**STUDIO DI APPROFONDIMENTO A CORREDO
DELL'AGGIORNAMENTO DEL QUADRO DELLA
PERICOLOSITA' GEOMORFOLOGICA DEL PIANO DI
BACINO T.BORGHETTO - VALLECROSIA
(AMBITO 2 – NERVIA)**

Inquadramento della proposta di modifica

Metodo di lavoro e risultati conseguiti ai fini Proposta di Modifica/Variante al PdB

FRANA COD. ID: 1

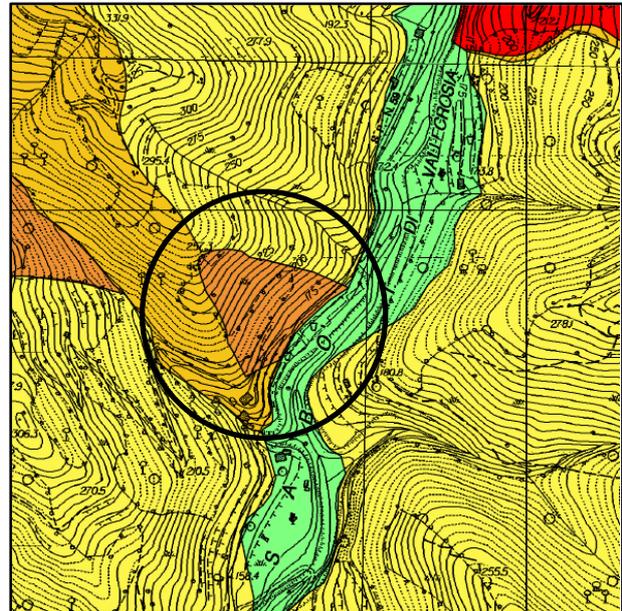
Frana già cartografata nel Piano di Bacino e, con dimensione più estesa, nel progetto IFFI nel quale il corpo di frana è stato ampliato a comprendere il ciglio, come da criteri del censimento IFFI. L'analisi delle foto aeree più recenti mostra un considerevole ampliamento del suolo in erosione, pertanto appare maggiormente cautelativo adottare la perimetrazione "tipo IFFI".

Si procede, quindi, a modificare la perimetrazione indicata nel Piano di Bacino (in estensione) confermando la classe suscettività al dissesto Pg3a, attualmente associata all'areale in dissesto.

FRANA COD. ID: 8 – 49

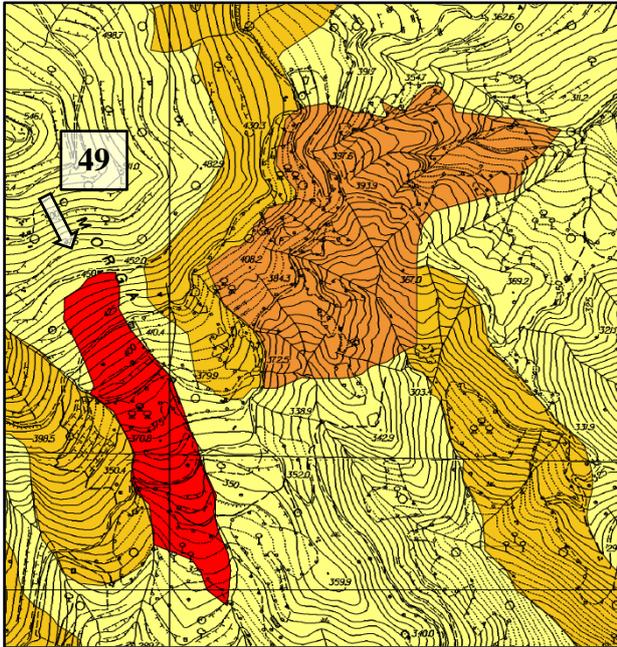
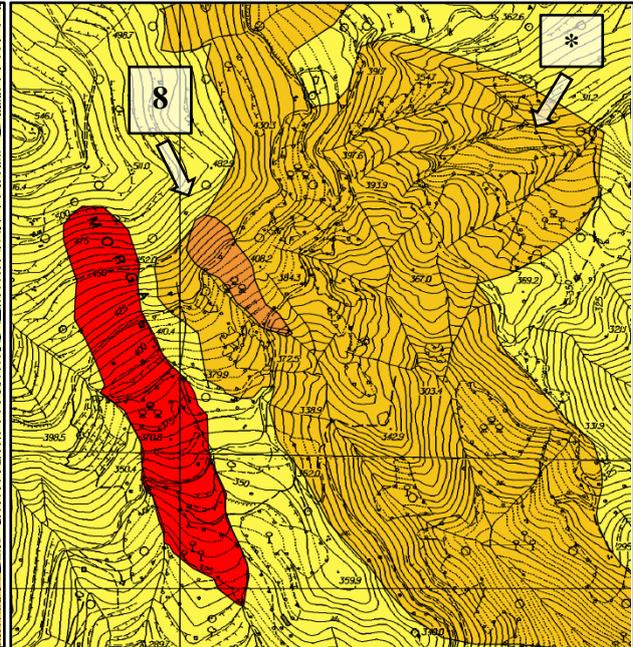
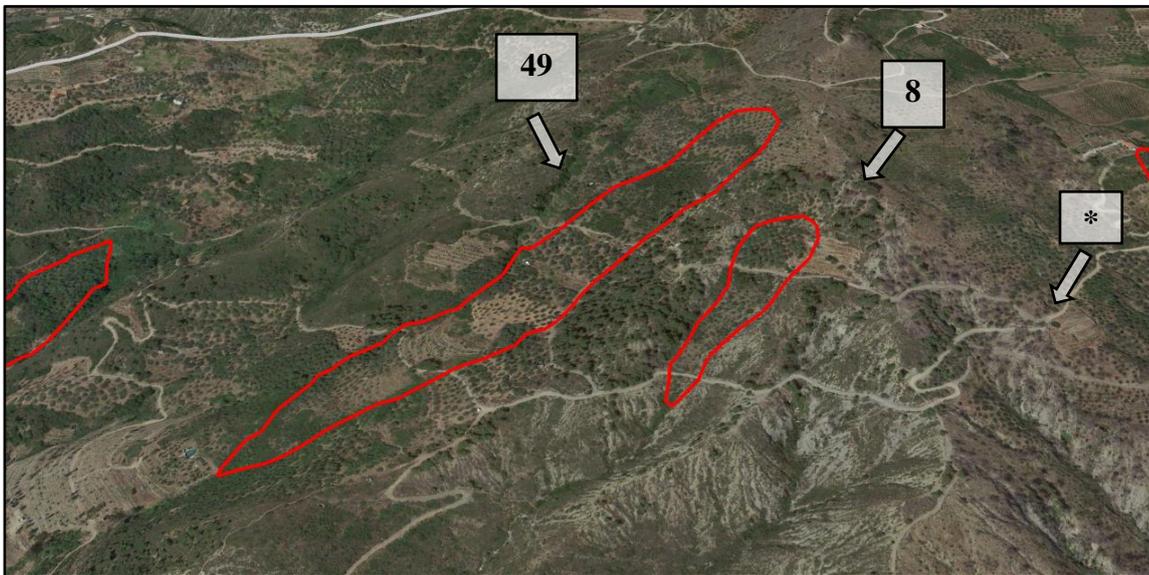
La frana **ID 8** non risulta attualmente presente nel piano di bacino vigente, viene introdotta con la geometria indicata dal progetto IFFI avendone riconosciuto (sulla base di analisi fotointerpretativa) gli elementi morfologici caratteristici. Riguardo, invece, al corpo di frana **ID 49**, già presente nel vigente PDB con stato attivo, la geometria è stata ridisegnata tenendo conto del perimetro IFFI e delle foto aeree aggiornate. Riguardo la zona indicata con (*), nel vigente PdB viene indicato un areale caratterizzato da Pg3a senza l'individuazione del corrispondente corpo franoso quiescente, probabilmente per mero errore materiale. Sulla base delle evidenze morfologiche (da analisi delle foto aeree) tale area è stata riconsiderata in classe Pg3b non riconoscendone la condizione di quiescenza (ed una geometria di frana definita); sono stati ridisegnati i limiti geometrici, ampliandone la superficie fino a comprendere un grosso areale in evidente stato erosivo. Revisione del PDB delle geometrie e riclassificazione delle classi suscettività al dissesto Pg3b, Pg3a e Pg4.

TIPOLOGIA	STATO	CLASSE PERICOLOSITÀ
nd	RELITTA	Pg3b

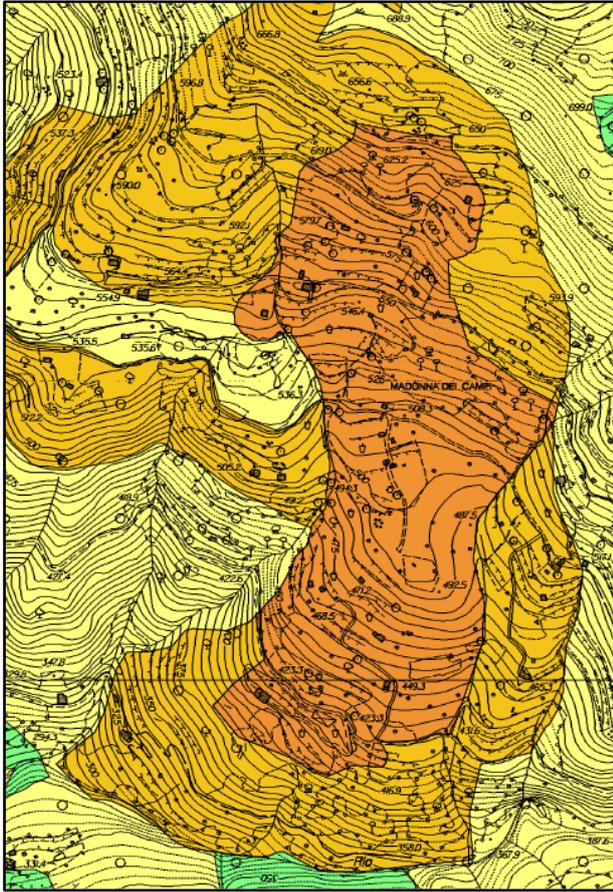
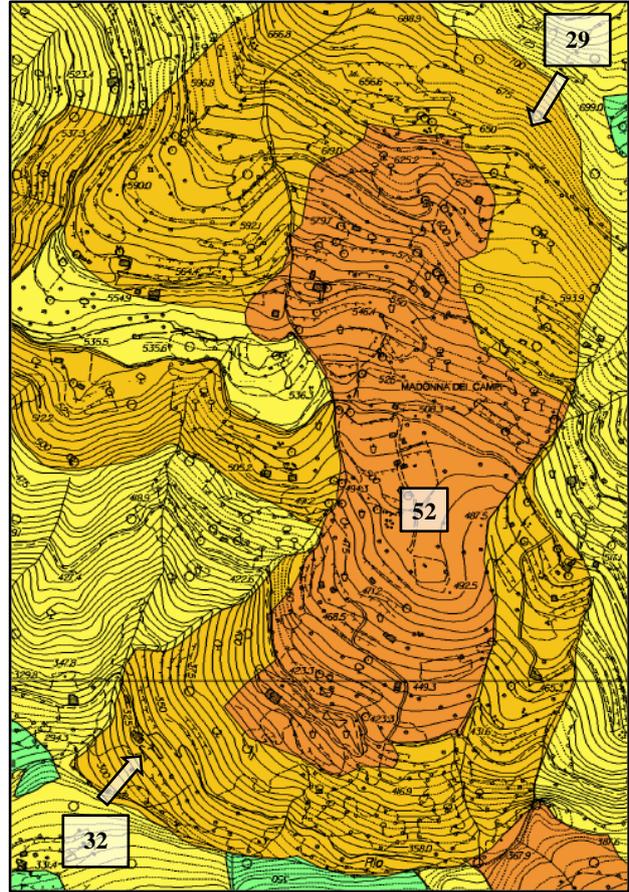
La modifica al Piano di Bacino riguarda limitatamente la geometria del corpo di frana e non incide sulla classificazione di pericolosità attribuita allo stesso.

TIPOLOGIA	STATO	CLASSE PERICOLOSITÀ
SCIVOLAMENTO	ATTIVO	Pg4

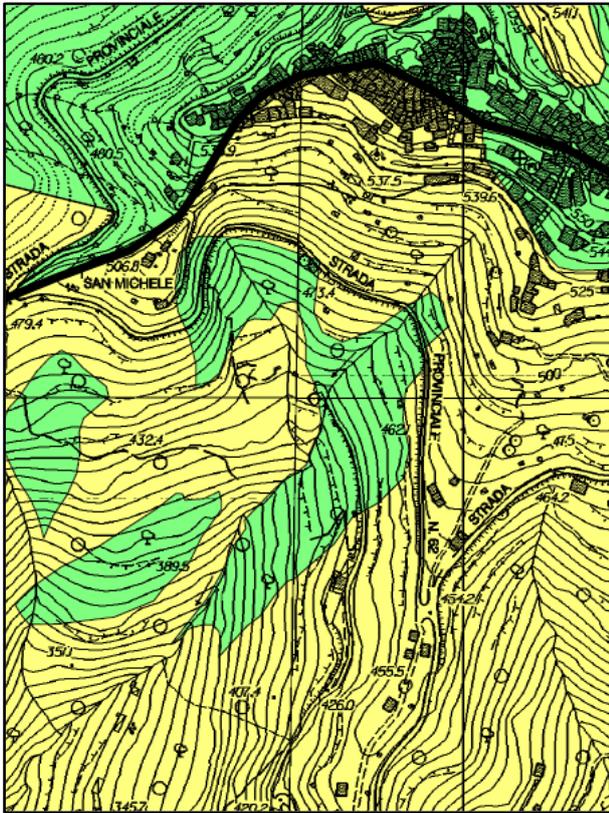
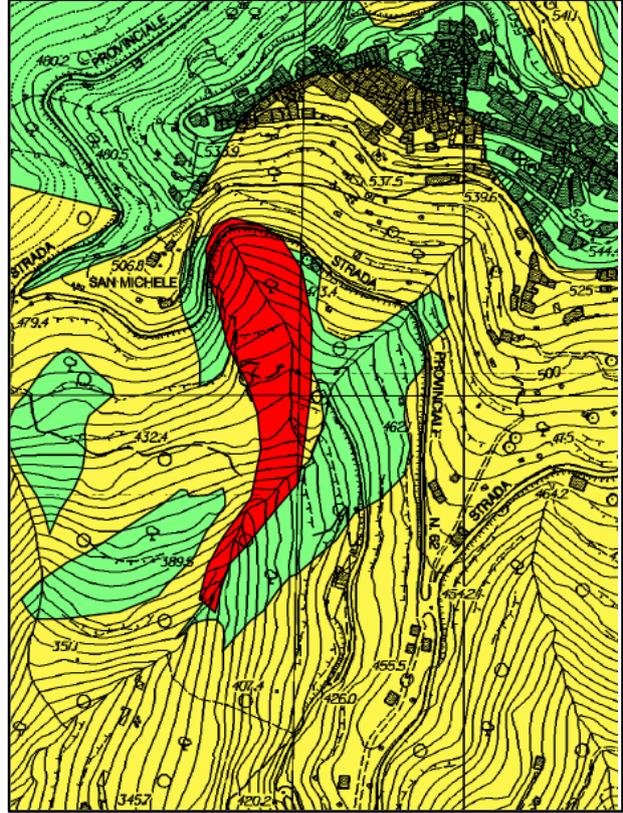
La modifica al Piano riguarda l'inserimento di una 'nuova' frana con classe suscettività al dissesto Pg4.

TIPOLOGIA	STATO	CLASSE PERICOLOSITÀ
SCORRIMENTO	QUIESCENTE	Pg3a

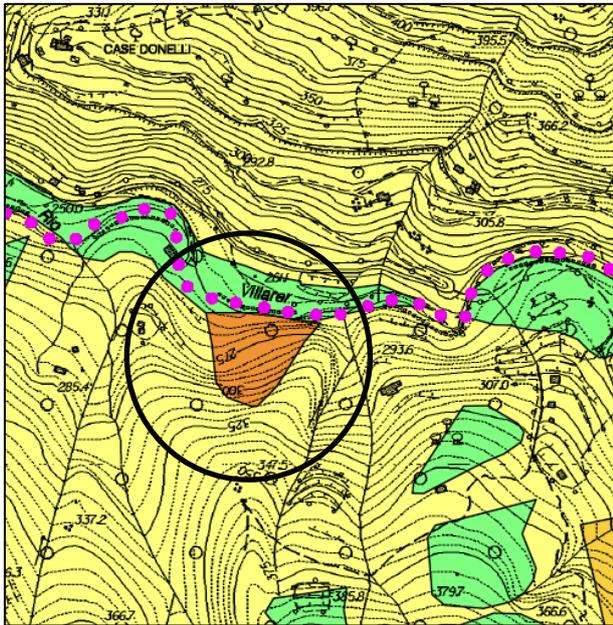
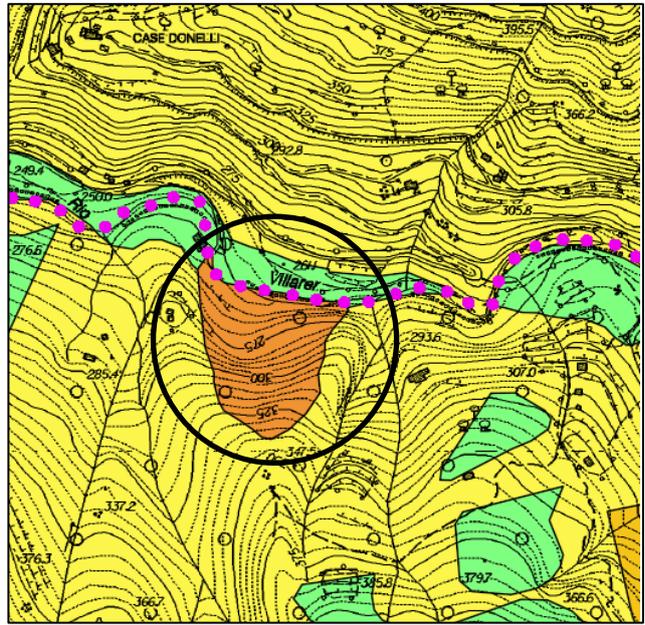
La modifica al Piano riguarda una modifica della geometria di frana e la conferma della classe suscettività al dissesto Pg3a.

TIPOLOGIA	STATO	CLASSE PERICOLOSITÀ
SCORRIMENTO	ATTIVO	Pg4

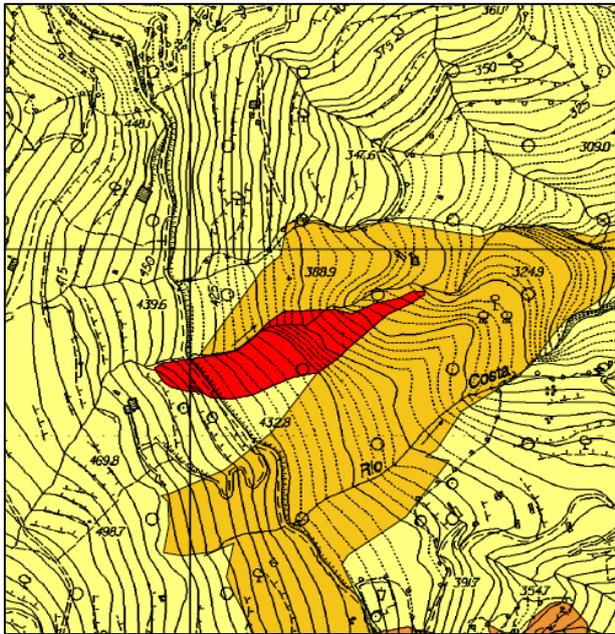
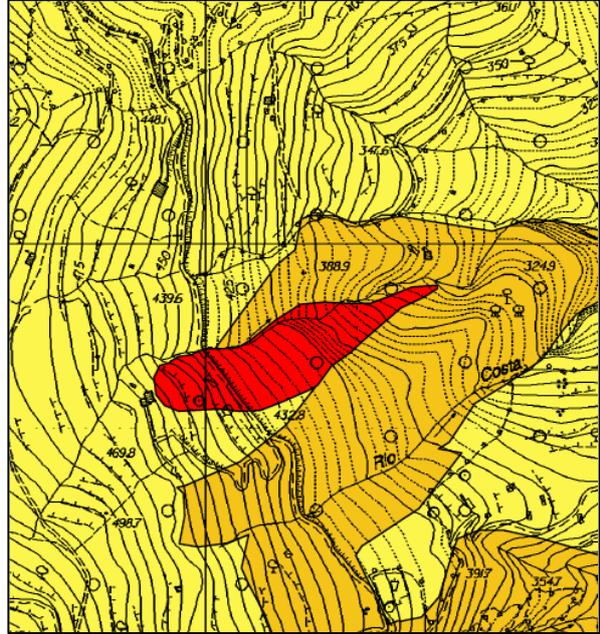
La modifica al Piano riguarda una modifica della geometria della frana presente con conferma della classe suscettività al dissesto (PG4).

TIPOLOGIA	STATO	CLASSE PERICOLOSITÀ
nd	ATTIVO	Pg4

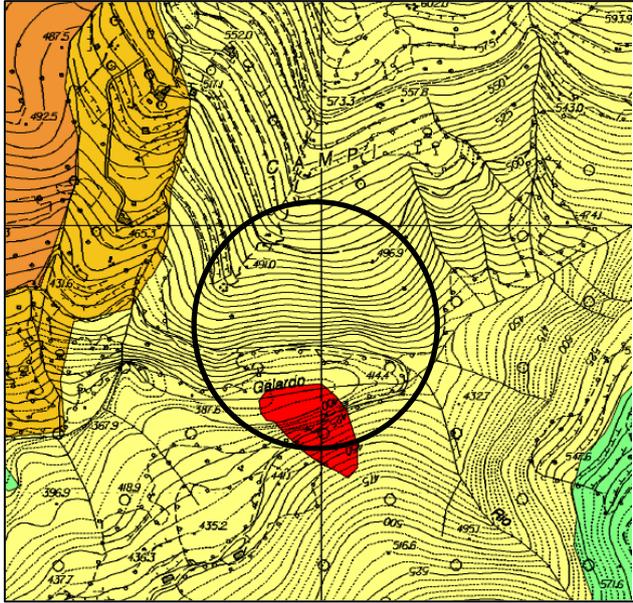
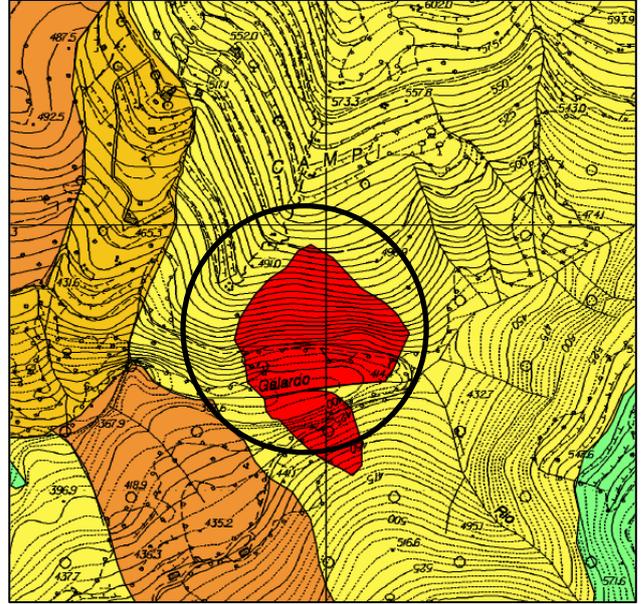
La modifica al Piano riguarda l'inserimento di un 'nuovo' corpo di frana con classe suscettività al dissesto Pg4.

TIPOLOGIA	STATO	CLASSE PERICOLOSITÀ
nd	RELITTO	Pg3b

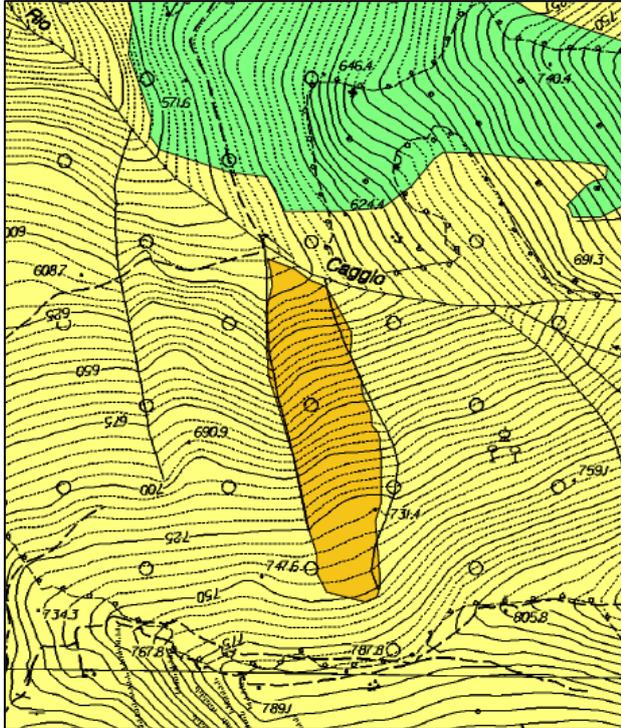
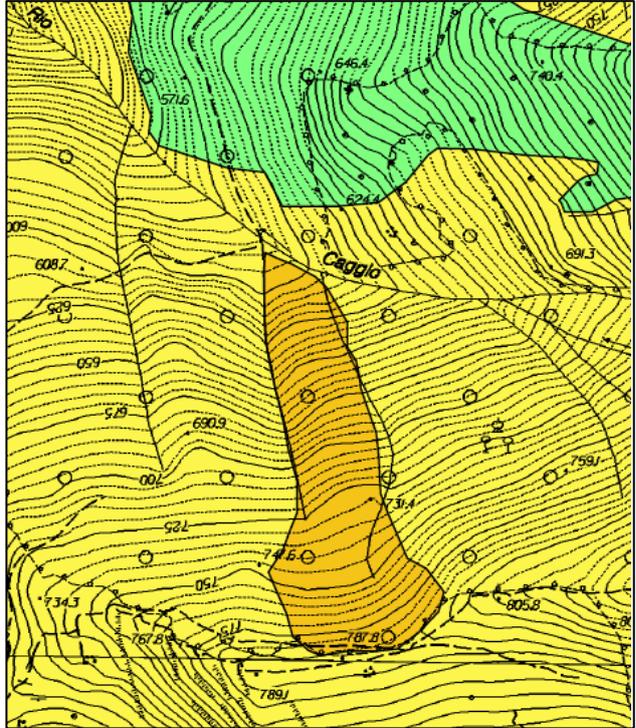
La modifica al Piano riguarda una modifica della geometria della frana presente con conferma della classe suscettività al dissesto (PG3b).

Stralcio Carta della Sucettività Piano vigente

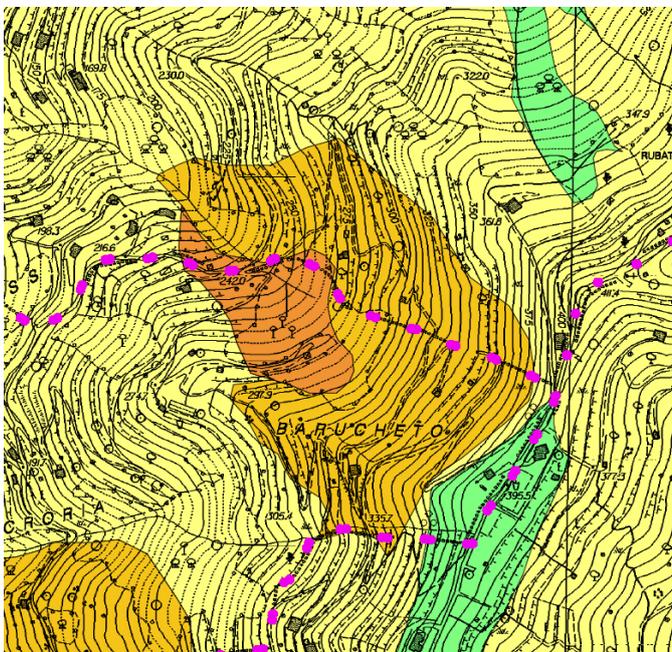
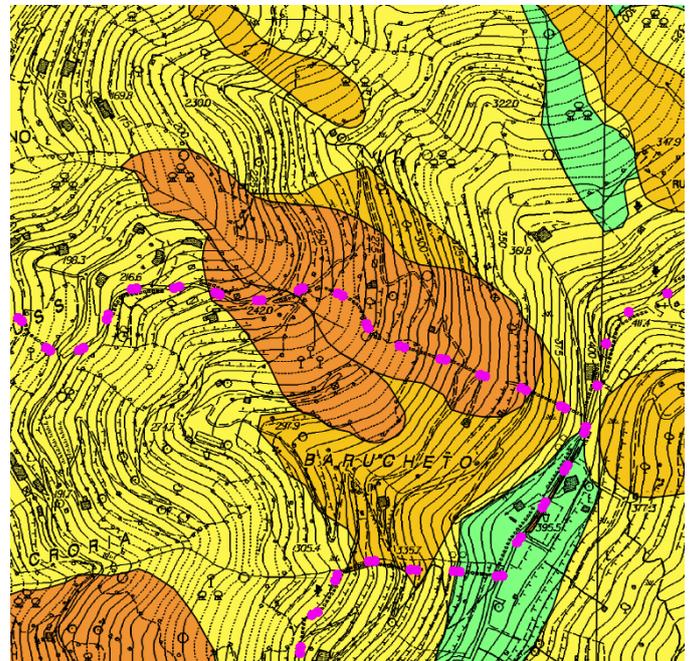
La revisione determina una riclassificazione, da Pg3b verso la classe Pg3a (alta pericolosità), dei settori di versante riconosciuti in frana quiescente.

Stralcio Carta della Sucettività Piano vigente

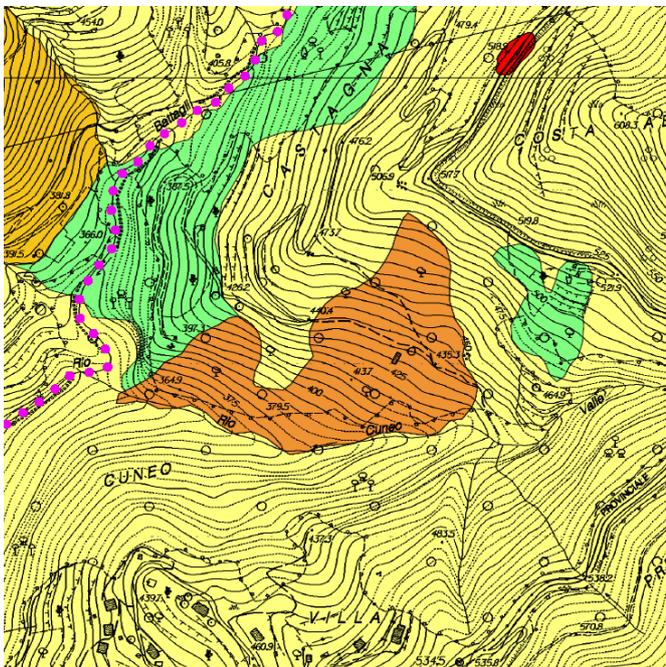
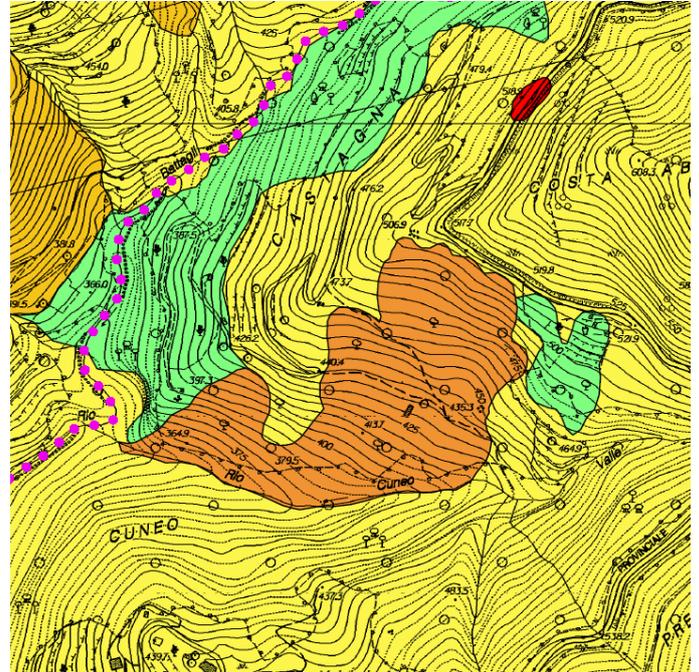
La revisione del dissesto conferma la condizione di attività dello stesso (quiescenza) e determina, localmente, un aumento della perimetrazione della classe di pericolosità PG3a.

Stralcio Carta della Suscettività Piano vigente

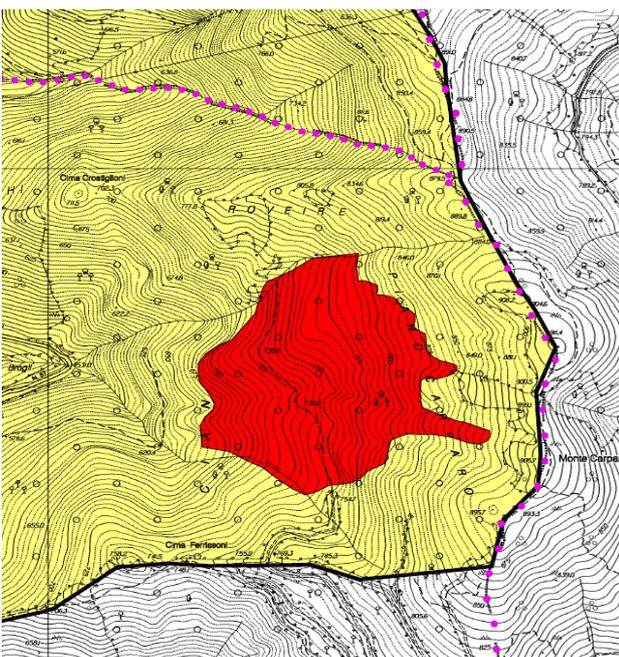
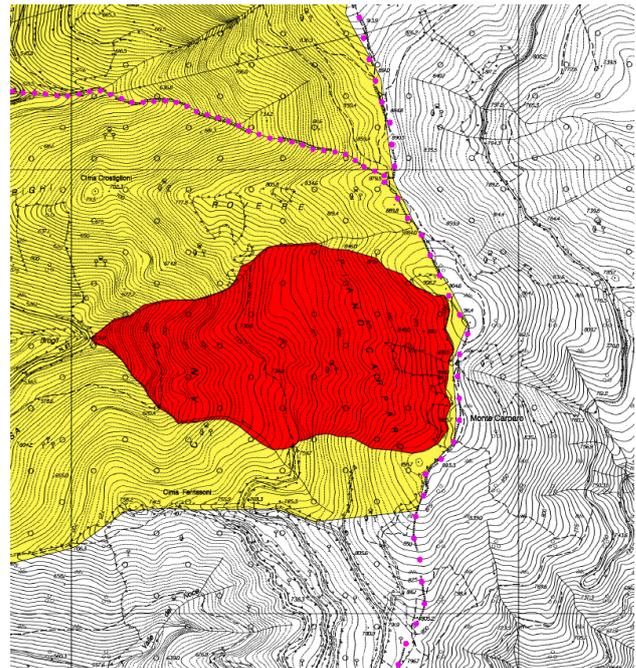
La revisione del dissesto conferma la condizione di attività dello stesso (attivo) e determina l'estensione della perimetrazione della classe di pericolosità PG4 ai settori ricompresi nella nuova perimetrazione, precedentemente classificati PG2 (a media pericolosità).
